46F-07-006

不具合連絡書

SSQF-A03GF-P-P / SQF FEMALE TERMINAL

略図(必要な場合のみ)

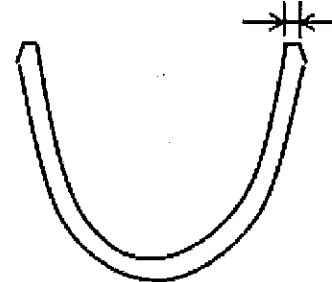
ワイヤーパレル面取り残が左側のみ多い
 0.12 ± 0.05 のところ、 $0.19 \sim 0.20$
 圧着するとヒゲバリ発生

ワイヤパレル面取り量が少ない
 規格: 0.12 ± 0.05 実測: $0.19 \sim 0.20$
